Summary of Comments on Errores e incongruencias e-AIP MGGT AD ORIGINAL.pdf

INSTRUMENT
APPROACH
CHART - ICAO

GUATEMALA CITY/LA AURORA INTL
ILS Y RWY 02
CAT I

GUATEMALA CITY/LA AURORA INTL
VOR Z RWY 02

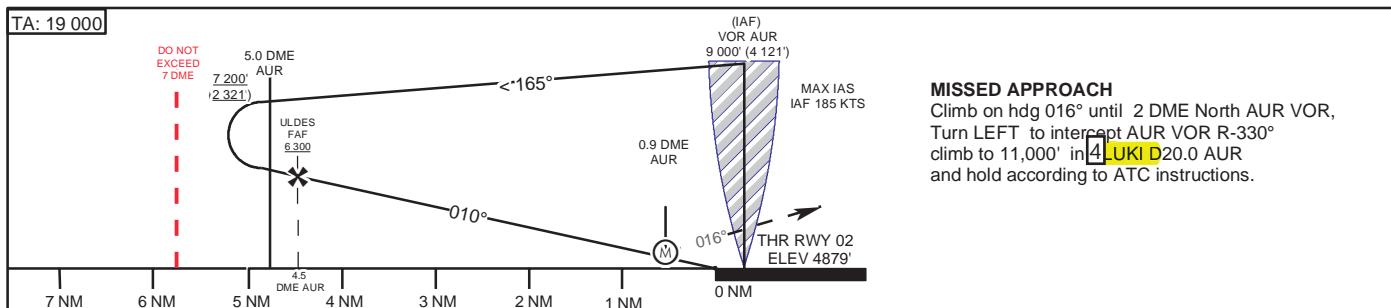
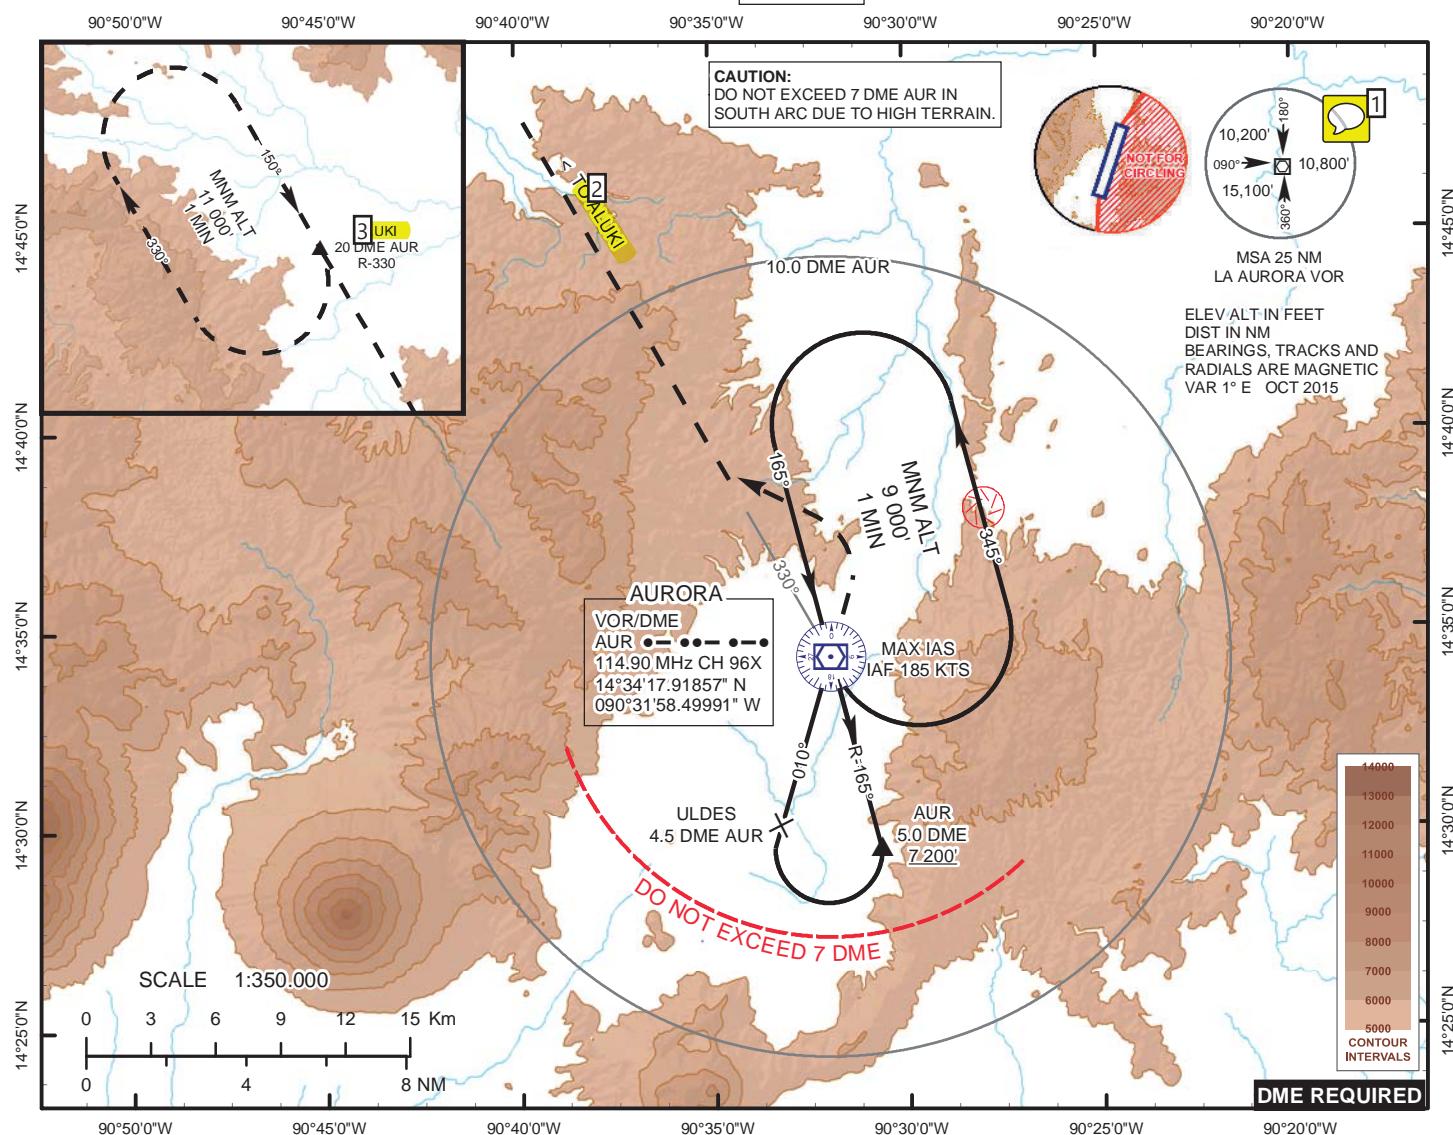
Number: 1	Author: silvia.herrera5	Subject: Sticky Note	Date: 27/04/2017 11:51:28 a. m.
CAMBIO A BOPAS EL 27ABRIL 17			
 Number: 2	Author: silvia.herrera5	Subject: Highlight	Date: 27/04/2017 10:23:40 a. m.
 Number: 3	Author: silvia.herrera5	Subject: Highlight	Date: 27/04/2017 10:23:37 a. m.
 Number: 4	Author: silvia.herrera5	Subject: Sticky Note	Date: 27/04/2017 11:58:31 a. m.
para evitar ambiguedad debería ser 10 DME y no 10.0			
 Number: 5	Author: silvia.herrera5	Subject: Highlight	Date: 27/04/2017 11:56:29 a. m.
 Number: 6	Author: silvia.herrera5	Subject: Highlight	Date: 27/04/2017 10:23:45 a. m.

GUATEMALA CITY/LA AURORA INTL
RNAV (RNP) X RWY 20

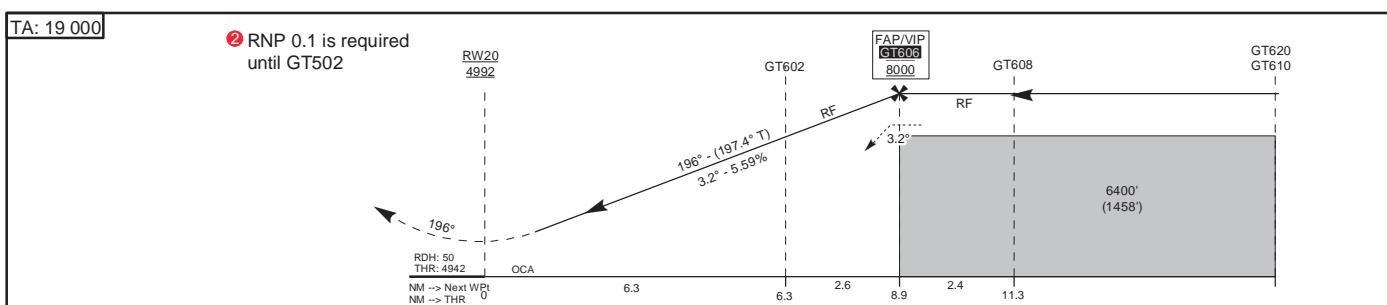
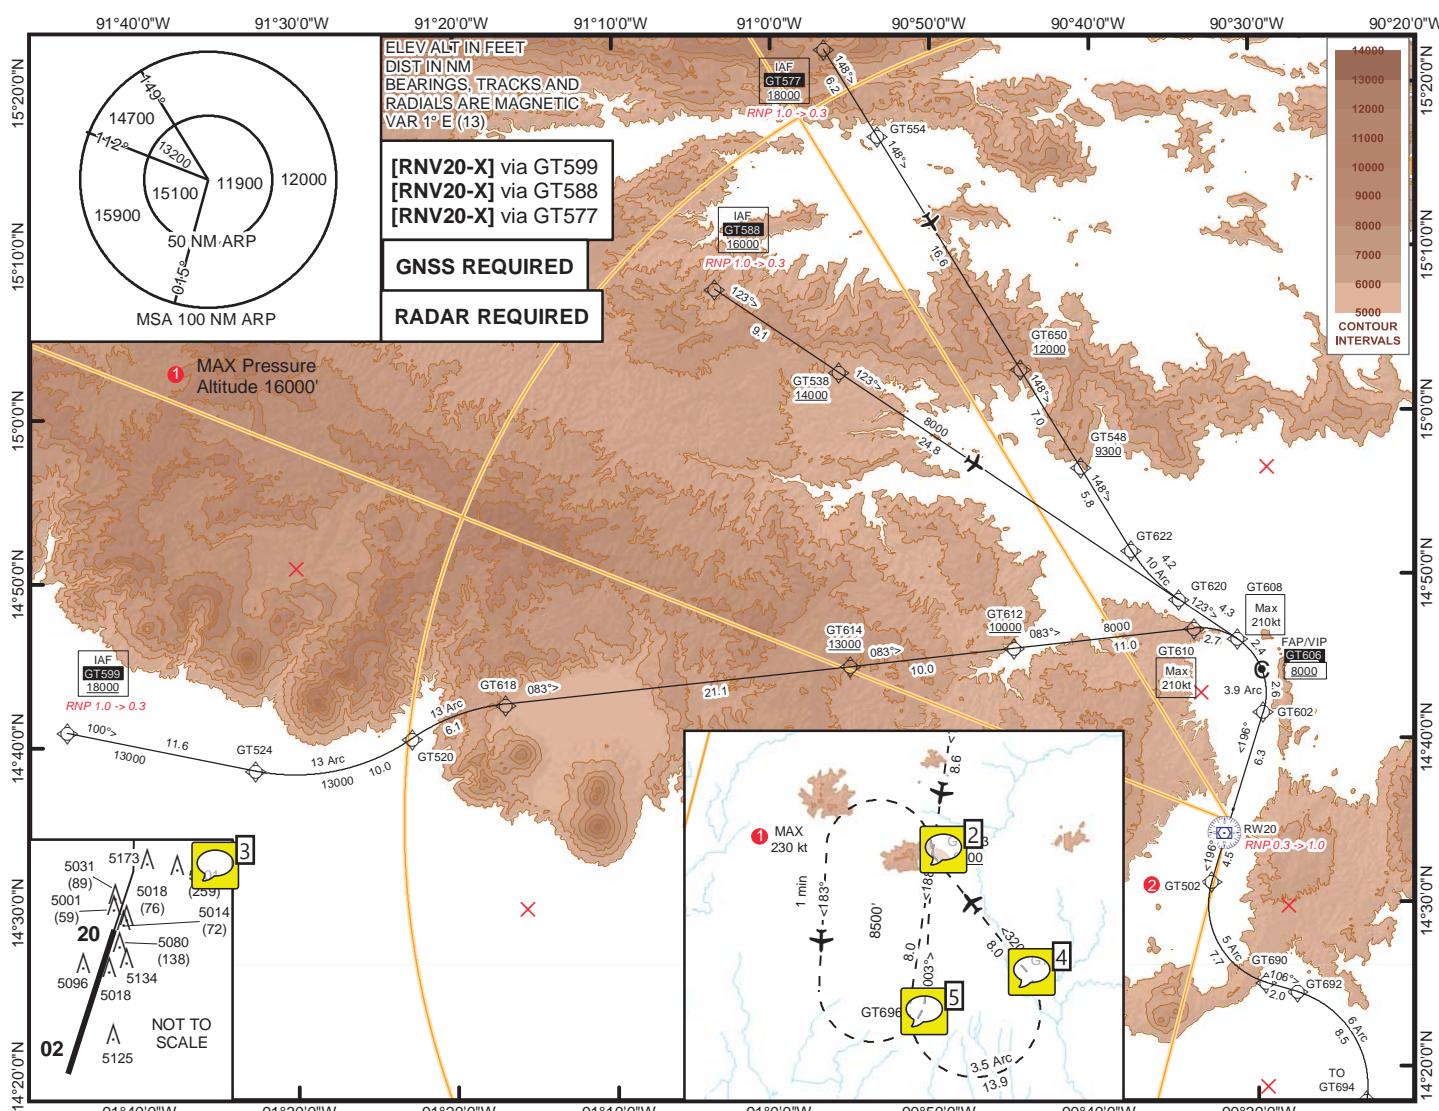
Number: 1 Author: silvia.herrera5 Subject: Sticky Note Date: 27/04/2017 12:16:21 p. m.
corrección de los grados 180°, 360° pues deberian de ir acorde a la pista

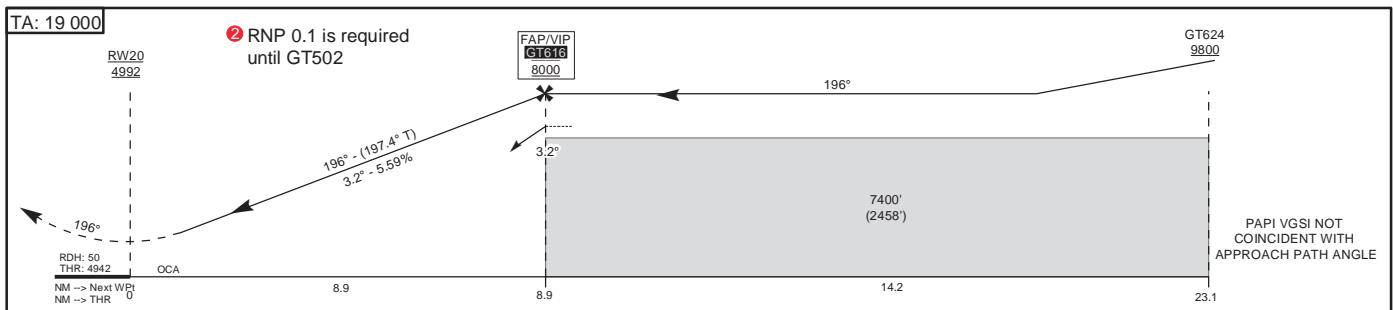
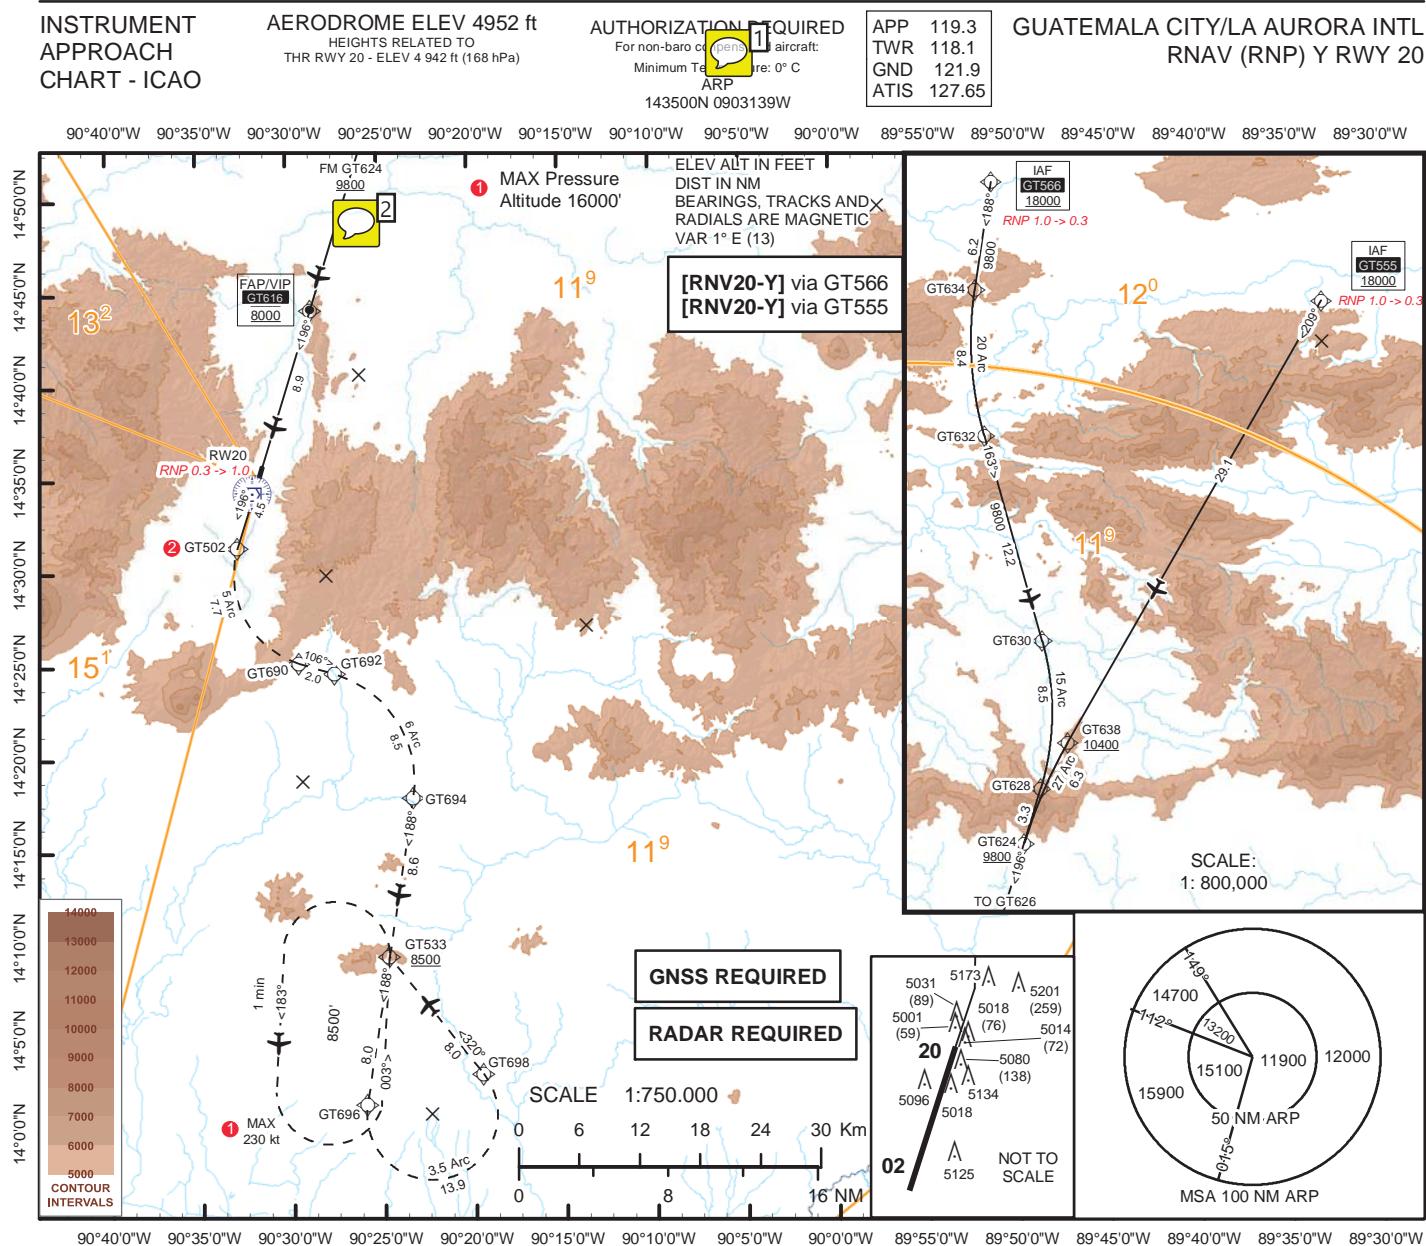
Number: 1 COMPENSATED	Author: silvia.herrera5	Subject: Sticky Note	Date: 27/04/2017 3:24:28 p. m.
Number: 2 Falta simbología de waypoint GT533	Author: silvia.herrera5	Subject: Sticky Note	Date: 27/04/2017 3:29:00 p. m.
Number: 3 Incluir CAUTION: IN FINAL, VISUAL SEGMENT SURFACE (VSS) PENETRATED BY OBSTACLES UP TO 5031 FT AMSL	Author: silvia.herrera5	Subject: Sticky Note	Date: 27/04/2017 3:33:54 p. m.
Number: 4 Falta simbología de waypoint GT698	Author: silvia.herrera5	Subject: Sticky Note	Date: 27/04/2017 3:28:54 p. m.
Number: 5 Falta simbología de waypoint GT696	Author: silvia.herrera5	Subject: Sticky Note	Date: 27/04/2017 3:29:05 p. m.

GUATEMALA CITY/LA AURORA INTL
RNAV (RNP) Z RWY 20

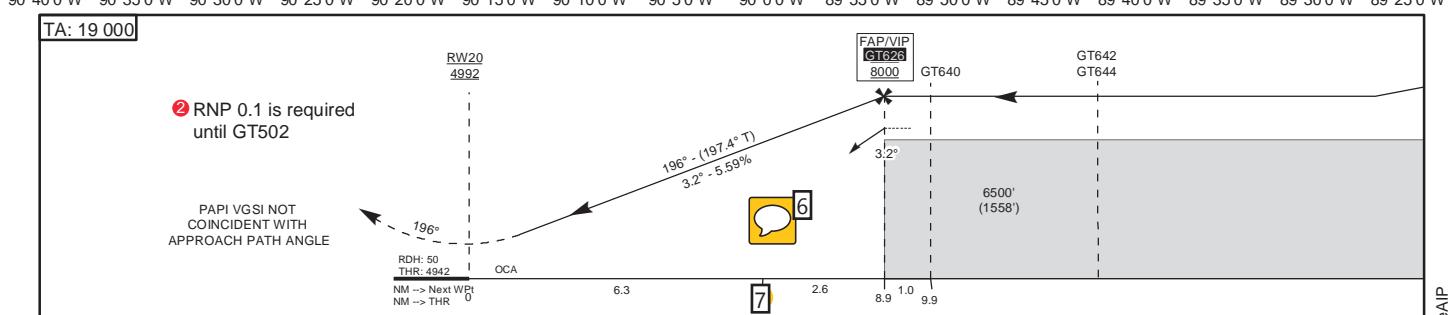
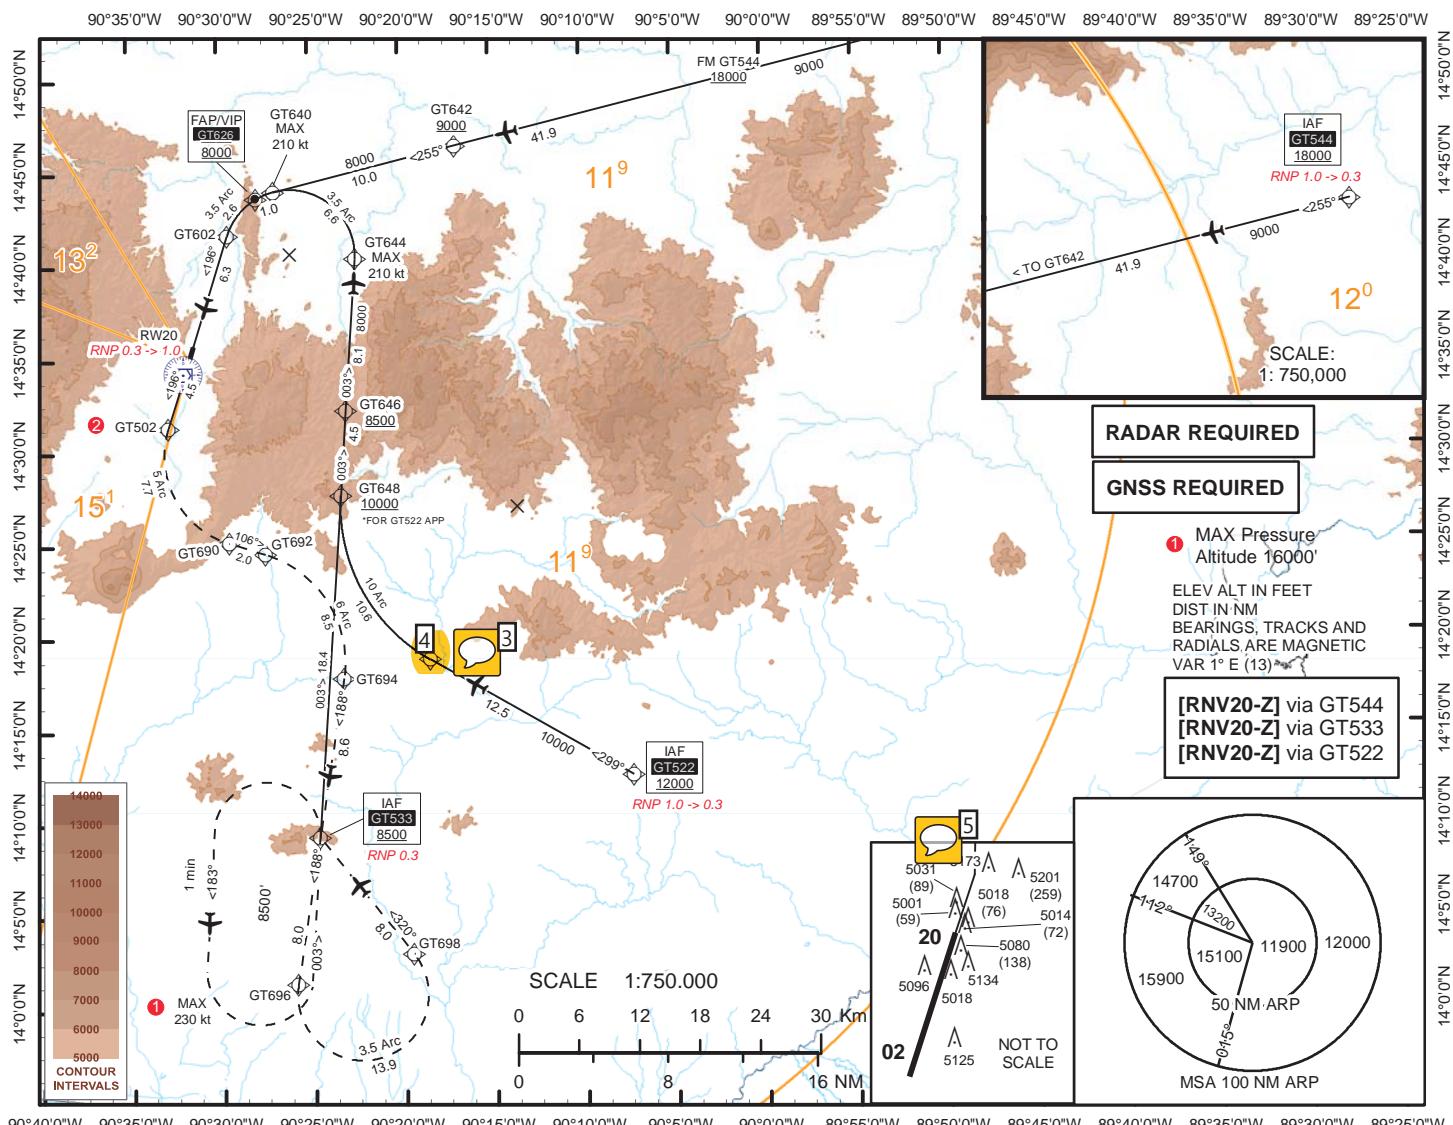
Number: 1 Author: silvia.herrera5 Subject: Sticky Note Date: 27/04/2017 4:24:23 p. m.
COMPENSATED

Number: 2 Author: silvia.herrera5 Subject: Sticky Note Date: 27/04/2017 4:27:57 p. m.
DISTANCIA 14.2 ENTRE GT624 Y GT616
